# 1号機 R C W熱交換器(C)入口配管内包水（約100L） の処理（水抜き・移送）について

2023年4月6日

東京電力ホールディングス株式会社

### 3. 滞留水および水処理設備への影響

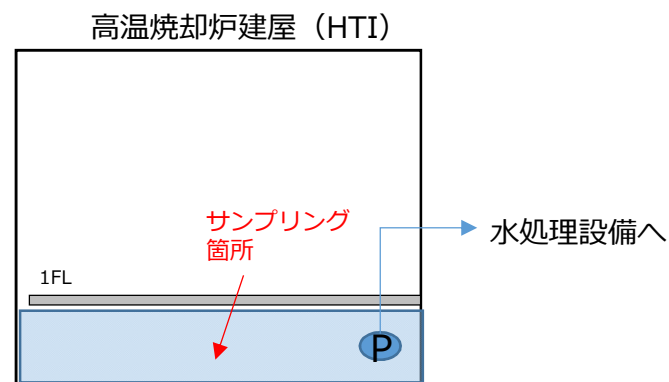
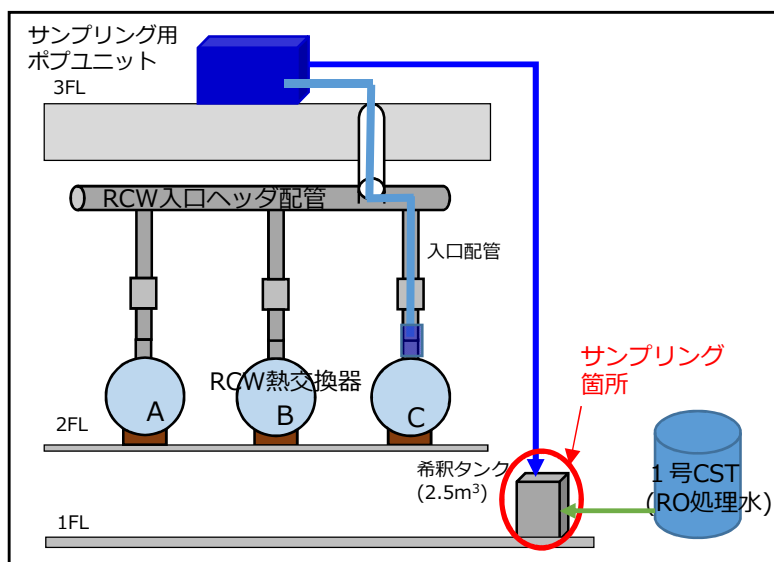
RCW熱交換器(C)入口配管の内包水を水抜き希釈し、1号機R/B地下階へ移送することについて、当該内包水の一部放射能濃度の検出限界値が高止まりした状態※で移送した場合、滞留水の性状を変え、後段の水処理設備に影響がないのか。

※Cs-137の放射能濃度が高く当社分析ラボのスペックの都合上、Co-60等の検出限界値が高止まりしている。

- 放射能濃度の検出限界値が高い核種については、Cs-137が建屋滞留水（1号機R/B）相当の水質になるよう、予め1号CST（RO処理水）により希釈したことで、建屋滞留水（HTI）の水質相当となっている。
- この希釈水を1号機R/B地下階へ移送すると、当該エリアで更に希釈され、また、各建屋滞留水が集まるPMB/HTIでも希釈されるため、検出限界値が高止まりしている放射能濃度は、現在処理している建屋滞留水（HTI）と同程度になると考えられるため、水処理設備への影響は低い。
